SPECJALISTYCZNY SZPITAL
im. dr. Alfreda Sokołowskiego
w Wałbrzychu

DZPZ-530- Zp/57/PN-49/18

Dotyczy: przetarg nieograniczony na „Dostawy kardiowerterów-defibrylatorów, stymulatorów jedno i dwujamowych, elektrod, introduktorów, zestawów do wprowadzania elektrod i kontrastowania oraz sprzętu dodatkowego” - Zp/57/PN-49/18

Pytanie nr 1. Pakiet nr 1

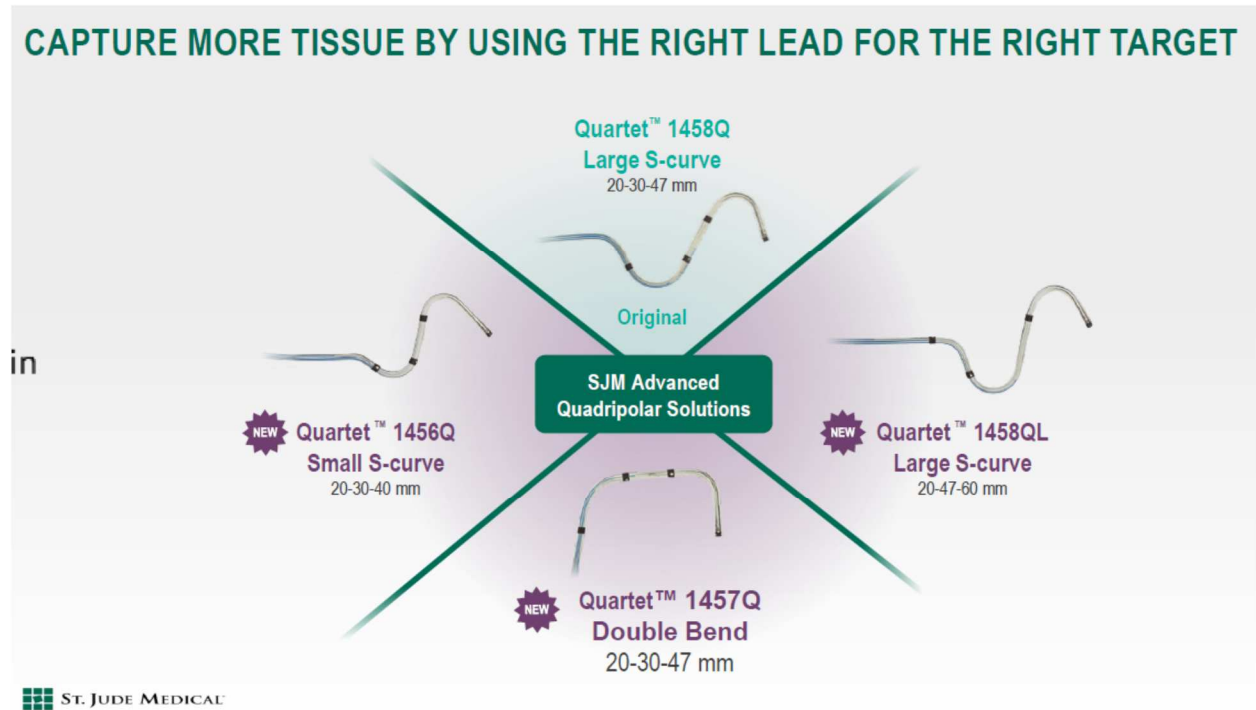
Prosimy o dopuszczenie urządzenia o wadze 80 g, grubości 14 mm i objętości 36 cm³. Podane parametry tylko nieznacznie różnią się od wymaganych w SIWZ, a urządzenie oferuje wyższą energię defibrylacji.

Odp. Nie, Zamawiający nie dopuści. Zamawiający wymaga poniżej 12 mm.

Zamawiający ostatnio używał urządzeń o grubości poniżej 10 mm. Różnica olbrzymia.
